Memo

Voor: H. Schnitker
Van: W.M. Visser
Bedrijf: Iv-Consult b.v.
Datum: 15 januari 2022
Referentie: COPA210368-M111 Toelichting versterken perronvloer Blokweer
Onderwerp: Versterken perronvloer op +1

Interne 2D-krachten

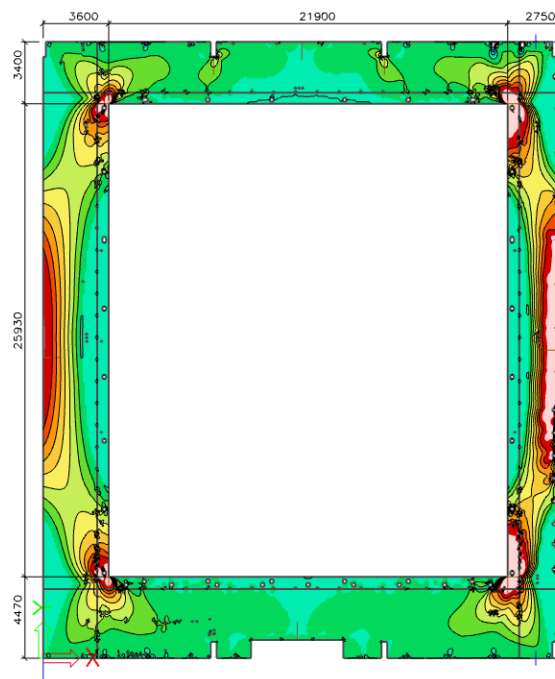
Onderstaand is weergegeven op welke locaties de wapening onvoldoende trekcapaciteit heeft (UGT). Dit zijn met name de lichttroze gebieden in de hoeken en op de lange buitenzijde

De versterkingen richten zich op het toevoegen van trekbanden in het beton voor het veld- en steunpunt moment en dan met name bij de vloeren langs de buitengevel waar de vloer het minst breed is. Om het tekort aan wapeningen op te vangen is een verankerde strip in de orde van 200x10mm toereikend.
